Modulo per la presentazione delle osservazioni per i piani/programmi/progetti sottoposti a procedimenti di valutazione ambientale di competenza statale

ID: Codice procedura (ID_VIP/ID_MATTM):10844

Impianto per la produzione di energia elettrica da fonte eolica, costituito da 6 aerogeneratori della potenza complessiva di 37,2 MW, un sistema di accumulo da 25 MW e relative opere connesse in località "Rempillo" nel comune di Pitigliano (GR).

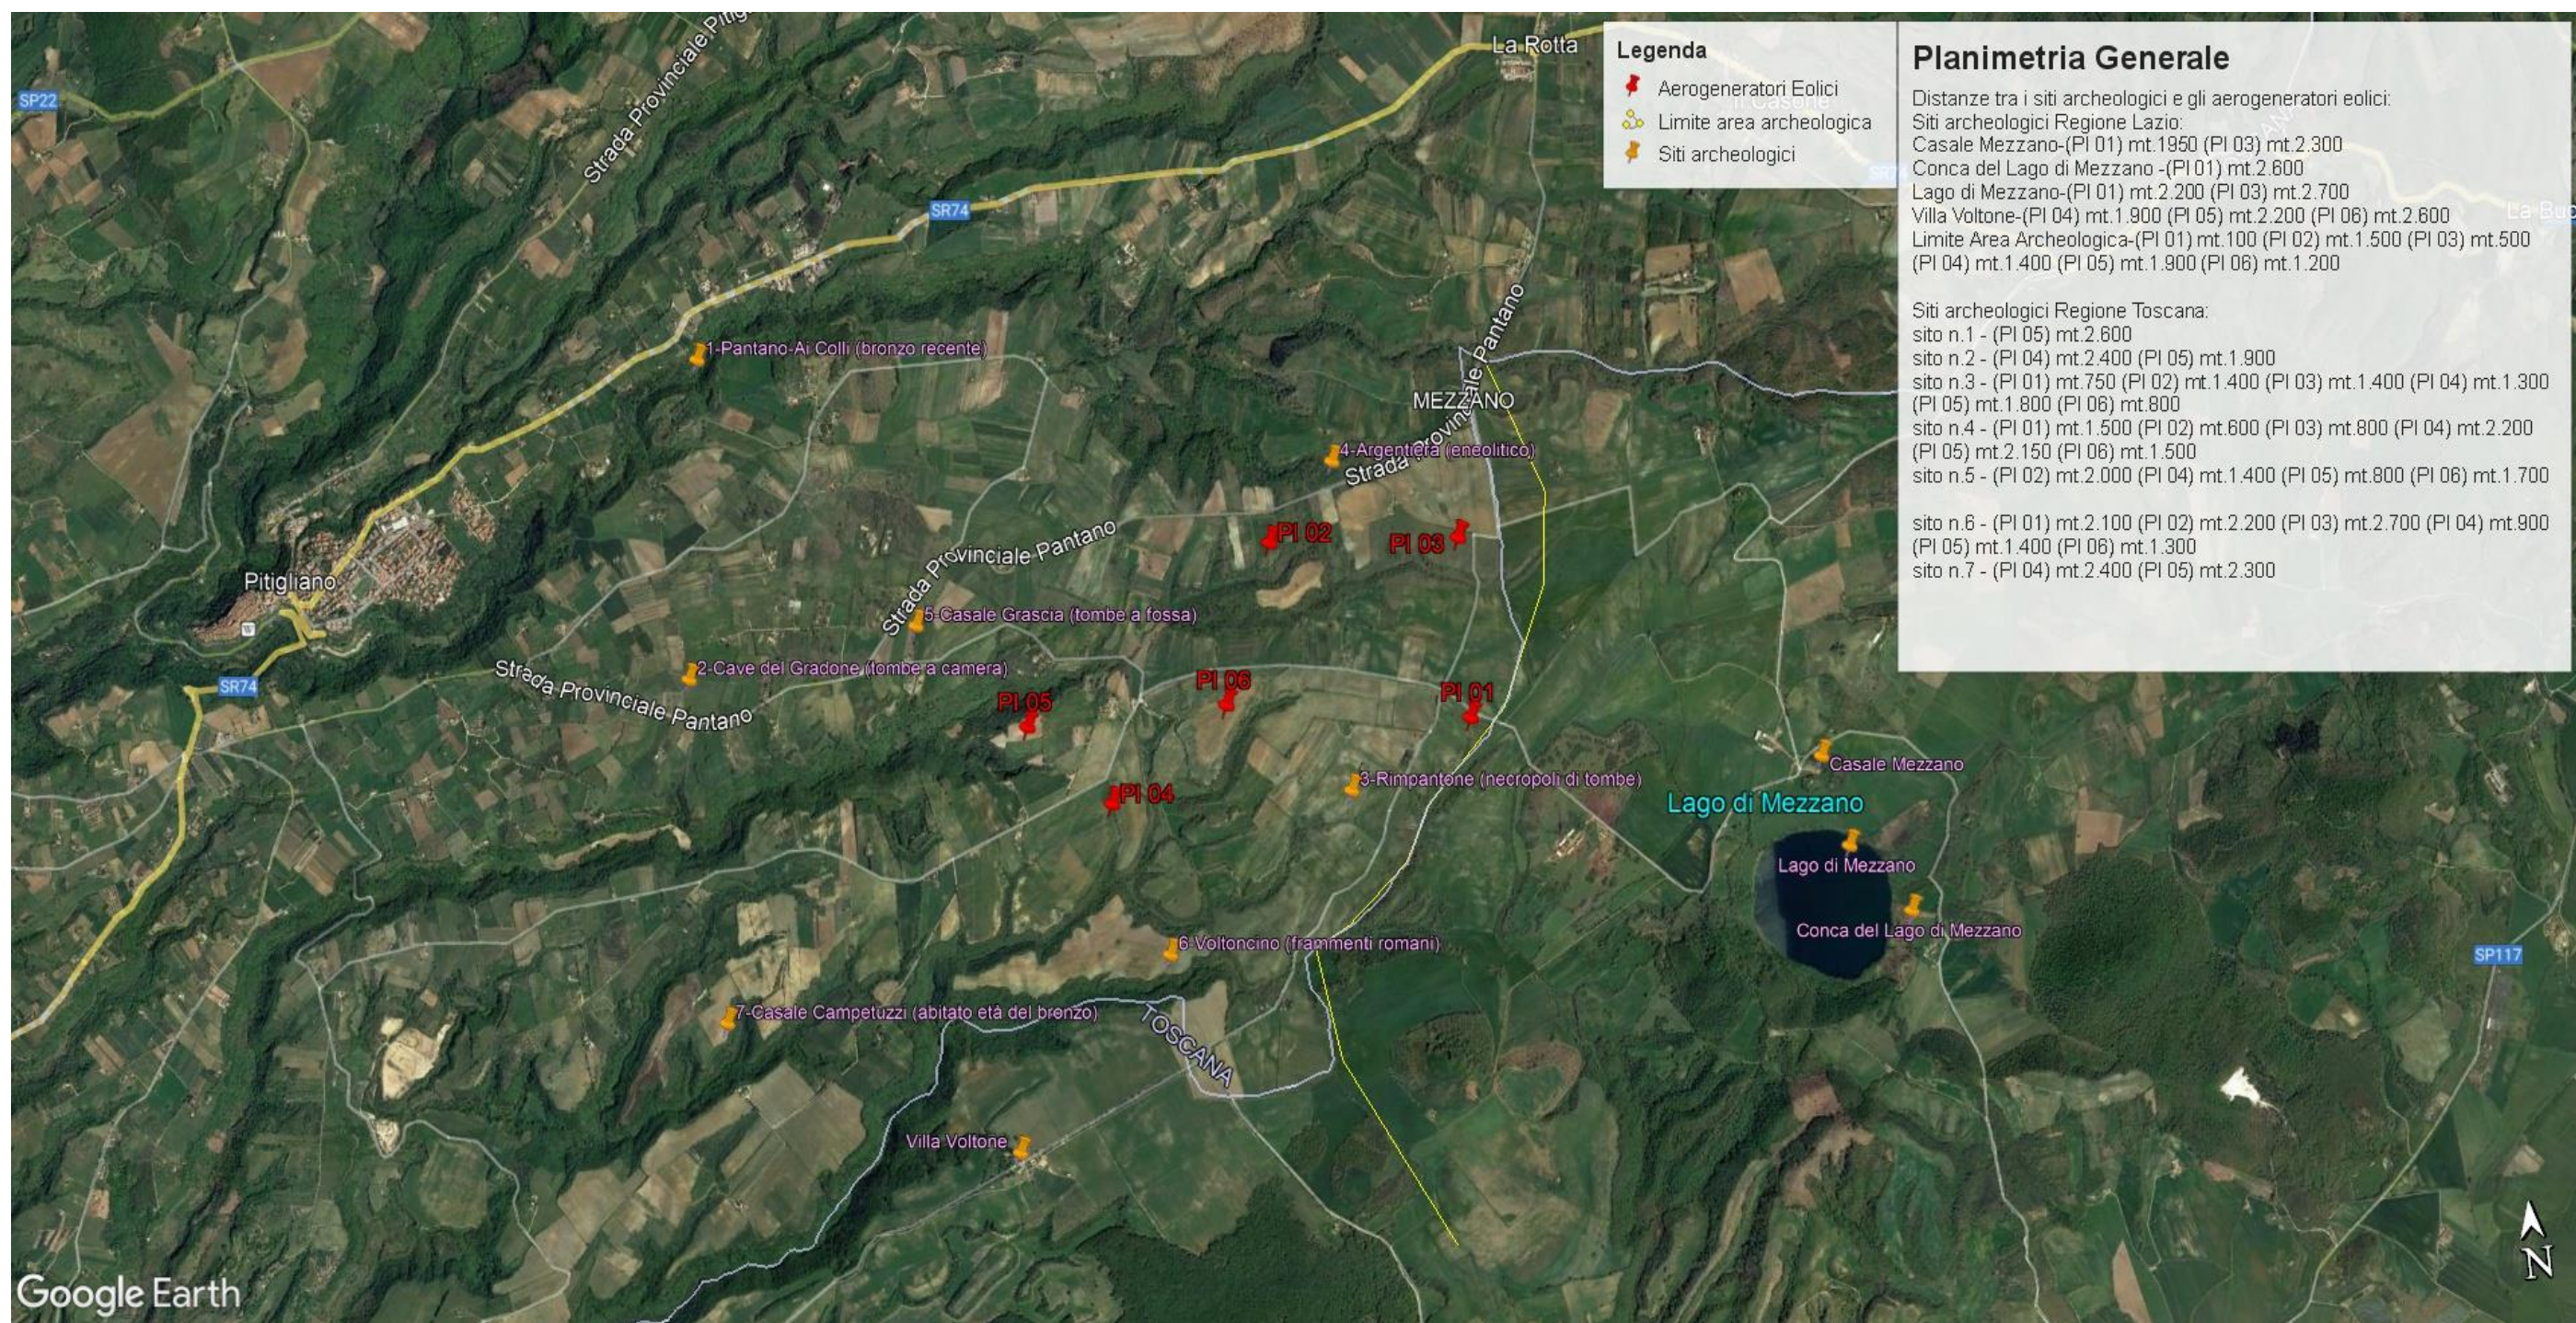
Inoltre, la zona in cui insisterebbe l’impianto eolico industriale Rempillo è compresa nelle fasce di rispetto di 3 km di diversi beni archeologici tutelati dalla parte II del Codice dei Beni Culturali (vedi Allegato, immagine n. 3). Inoltre le pale P04 e P05 ricadono all’interno di un’area archeologica che la Proponente vorrebbe cancellare per il semplice fatto che non è riportata nel documento regionale ma nel documento provinciale come meglio dettagliato nell’Osservazione n. 5. Alla luce di quanto documentato appare chiaro quindi che la collocazione dell’impianto non ha tenuto conto alcuno dei vincoli dell’area nella quale è stato progettato e l’inserimento dell’impianto eolico nel paesaggio e sul territorio non è corretto (Allegato IV delle Linee guida nazionali di cui al D.M dello Sviluppo economico del 10.09.2010).

- h) Le zone di interesse archeologico evidenziate nell'immagine n. 3 a cui si aggiungono anche l'importante abitato protostorico di Sorgenti della Nova e Ruderii del Castello altomedioevale che si trovano a circa 4 km dalle aree in cui è stato progettato l'impianto eolico industriale. Poco più lontano i resti del castello medioevale “Morroneccio”. Nell'area vasta le preziose necropoli eneolitiche (Poggi Alti) ed etrusche di Pitigliano, Sovana e Sorano.

Immagine n. 4 Situazione di saturazione da impianti FER nella provincia di Viterbo. Non sono riportati gli impianti fotovoltaici e agrivoltaici che hanno inciso per buona parte nel cumulo di impianti FER per superare già nel 2023 gli obiettivi del PNIEC assegnati alla Regione Lazio per il 20230.

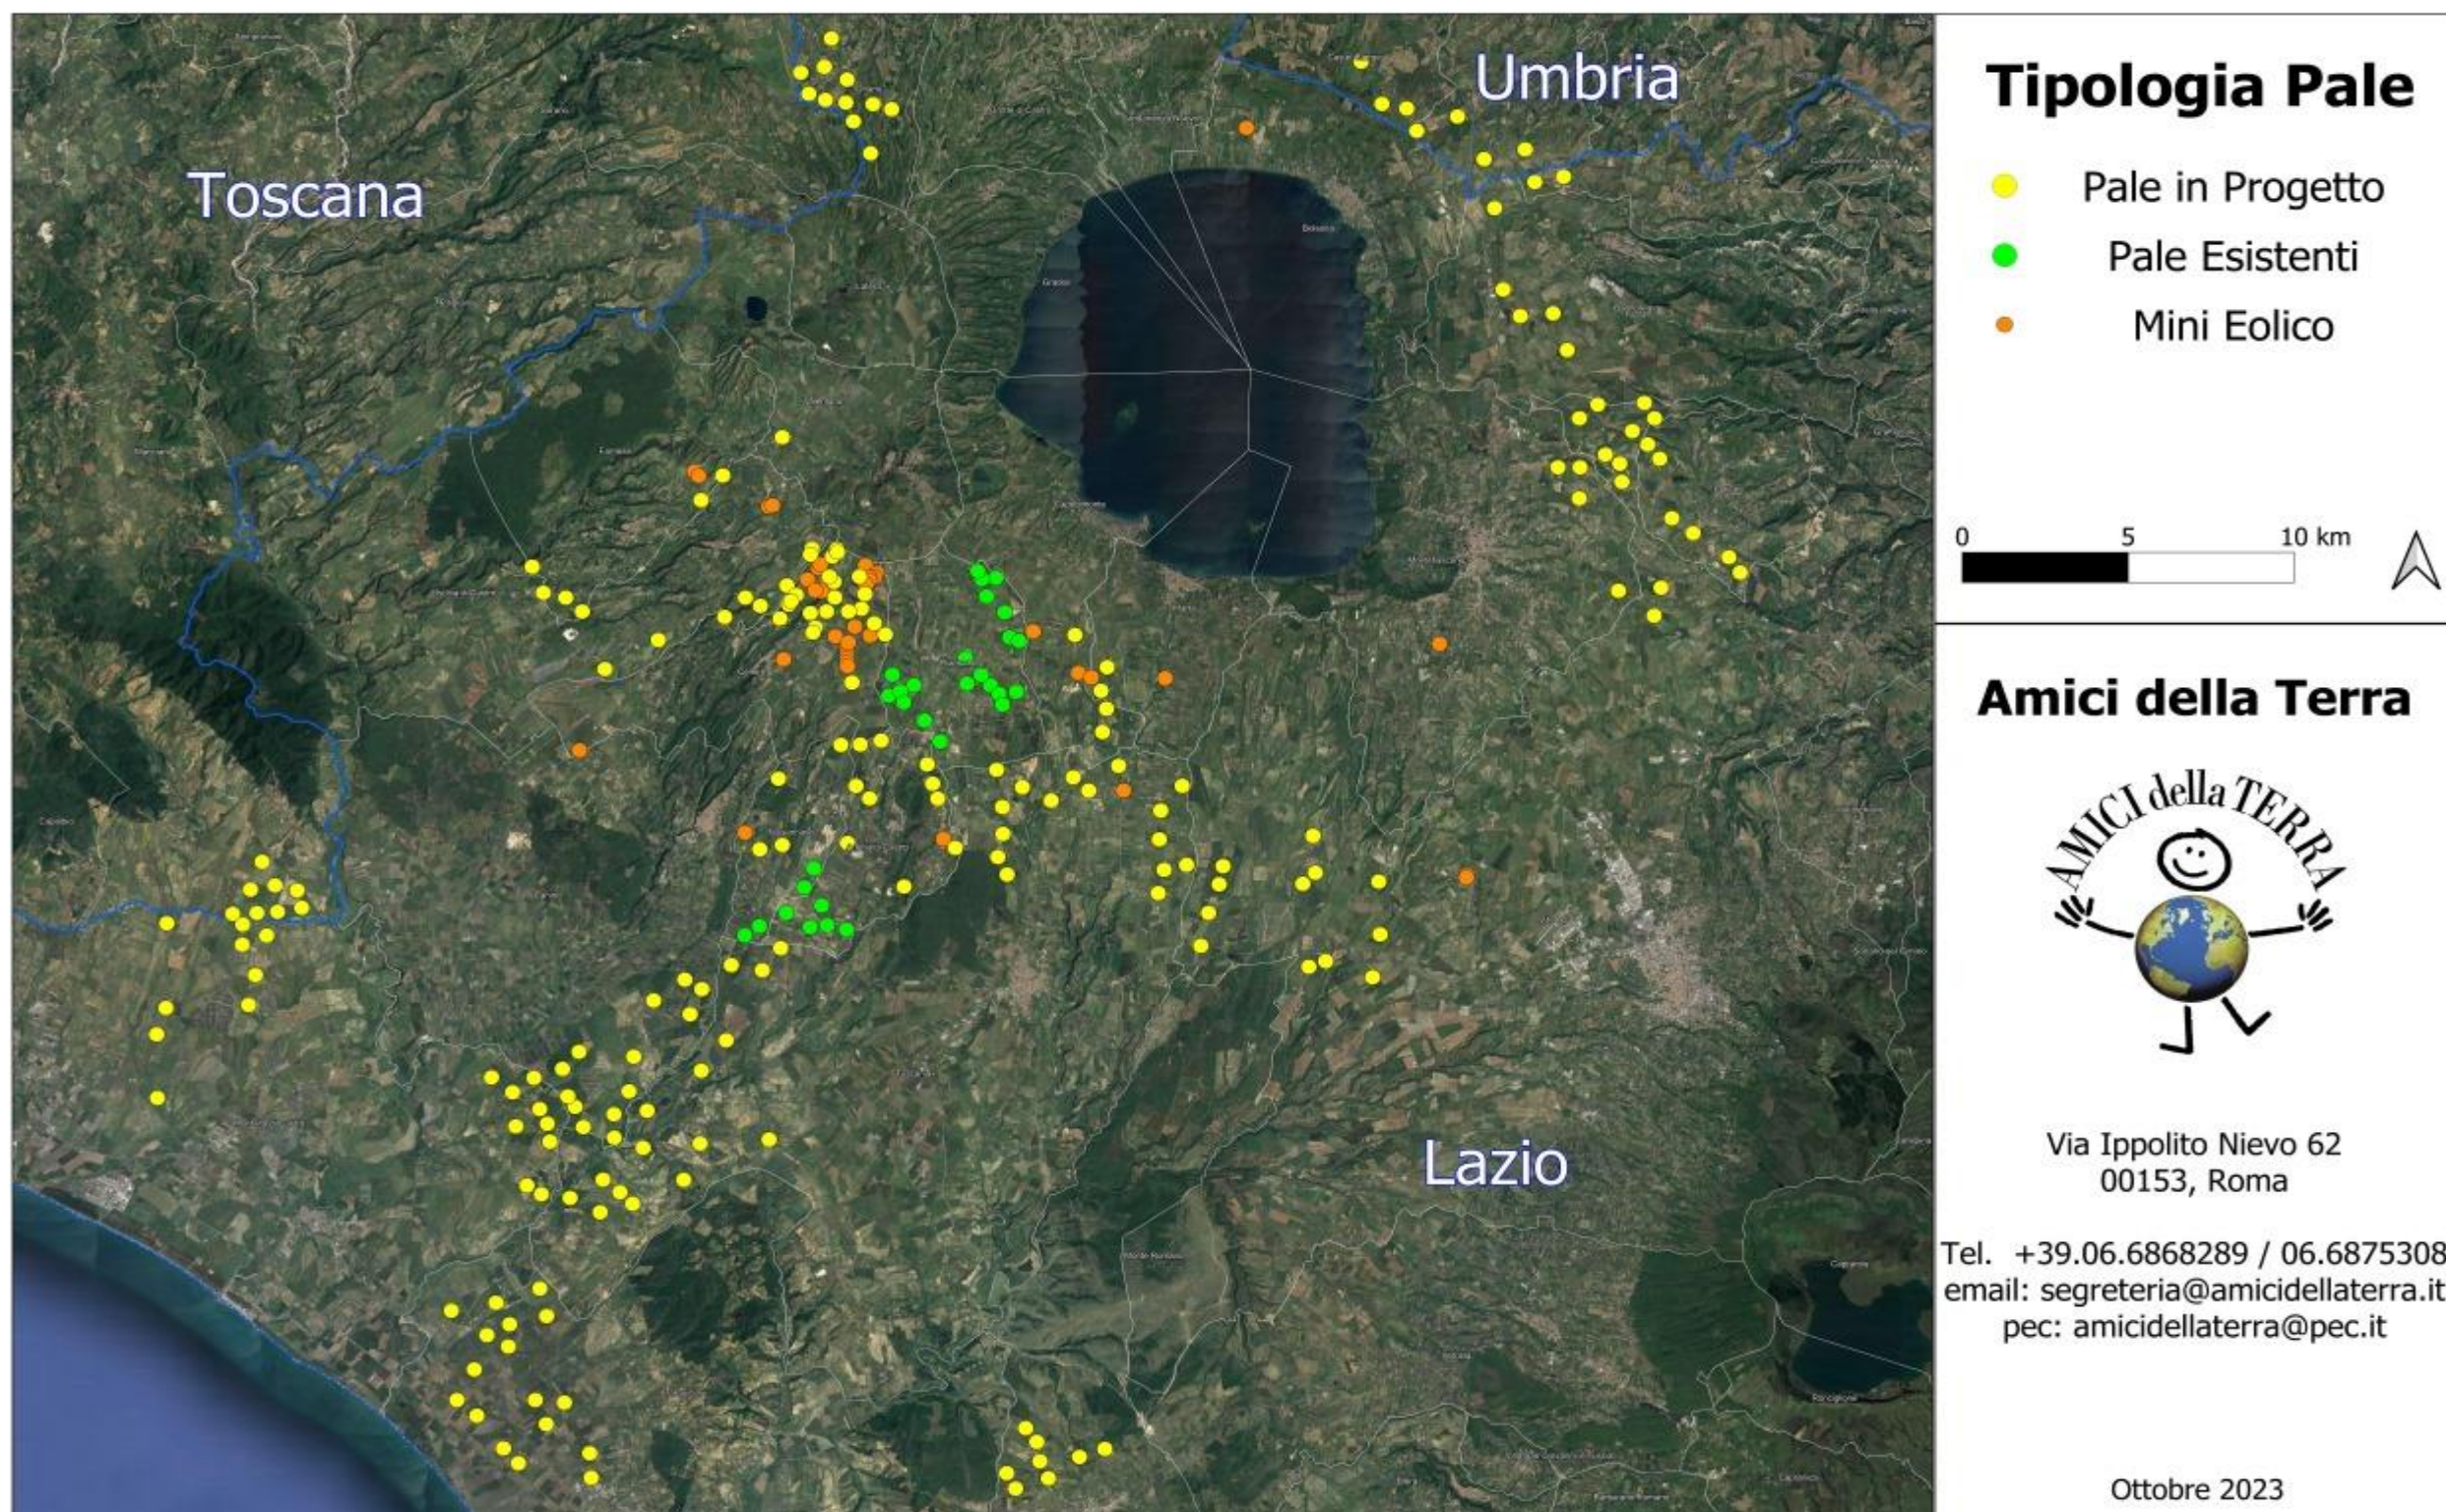
Quindi anche la Regione come Ente deputato dalla normativa nazionale a legiferare sulle aree idonee e non idonee si è espressa riguardo al fatto che abbia assolto ai doveri e alle quote stabilite dal PNIEC e in ambito regionale la provincia di Viterbo è stata quella con il più alto tasso di impianti FER tra tutte e quindi ormai satura ed il cumulo degli impianti FER installati, autorizzati e in progetto rappresenta una elevata criticità per la sostenibilità ambientale di ulteriori eventuali iniziative. L'impianto eolico " Rempillo" pur essendo "esterno al confine provinciale e regionale ma nelle sue immediate vicinanze (a soli 100 metri i primi due aerogeneratori) oltre ad impattare sul territorio e sulle economie di tre Comuni del Lazio (Farnese, Valentano e Latera) si trova nelle fasce di rispetto dei Beni di notevole interesse pubblico come si è evidenziate nelle Osservazioni nn. 1 e 2 e crea anche degli impatti negativi anche sui beni naturalistici come verrà dettagliato nell'Osservazione n. 4. Inoltre andrebbe a sommarsi al già enorme cumulo di impianti eolici e fotovoltaici e geotermici che già creano una elevata criticità ambientale nella provincia di Viterbo e interferiscono anche con il territorio toscano come si può vedere dalle immagini nn. 4 e 5 dell'Allegato n. 1.
